OGGETTO: Osservazioni alla Valutazione di Impatto Ambientale – Veneto Strade SPA – Completamento del Terraglio Est (Elaborato R006S0_REL-CON – Relazione tecnica – Confronto soluzione sottopasso e galleria in prossimità di Via S.Antonino del 09.06.2021)

Nota in merito alla compatibilità paesaggistica dell'opera

Figura 1: l'ambito territoriale di inserimento dell'opera Terraglio est

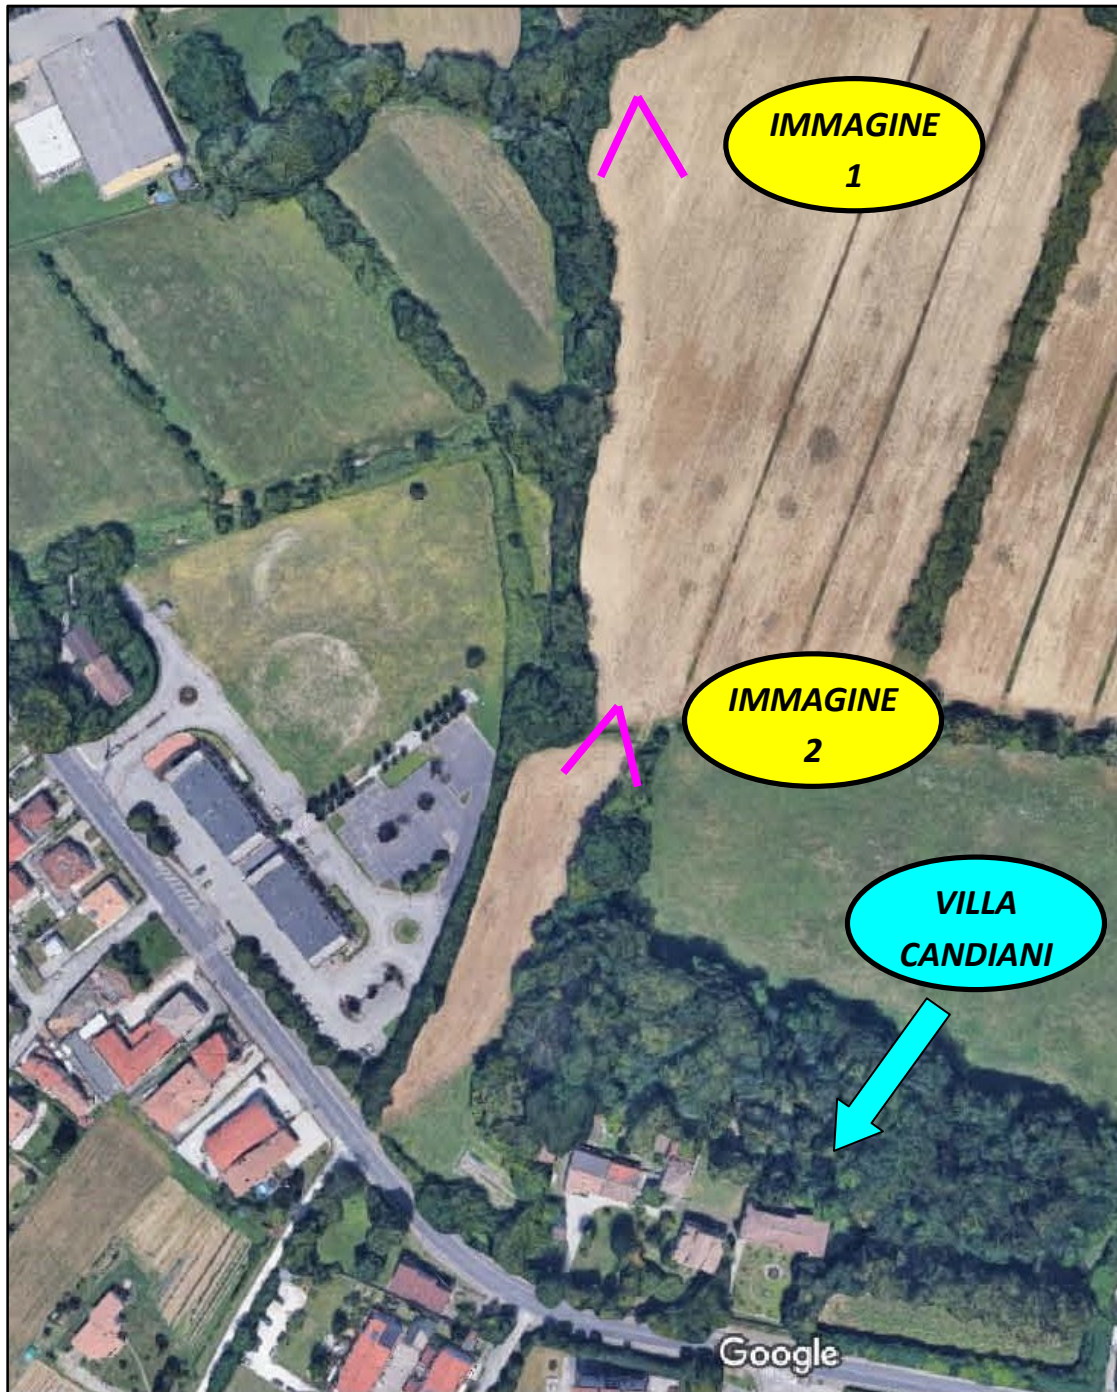
In effetti, la strada attraversa ambiti agricoli integri che non hanno paragoni nelle cintura periurbana della città di Treviso, come del resto facilmente verificabile visionando una qualsiasi foto aerea della zona (Figura 1). La presenza del vicino fiume Sile con i suoi ambiti tutelati (il confine del Parco Naturale Regionale del Fiume Sile è posto a qualche decina di metri dal tracciato), e Villa Candiani con le sue pertinenze non sono altro che elementi di ulteriore valorizzazione di un contesto del tutto peculiare. L'impatto complessivo e paesaggistico dell'opera va inserito in questo ambito, e le conseguenze non possono essere valutate esclusivamente con riferimento agli effetti, pure rilevanti, su Villa Candiani ed il suo parco.
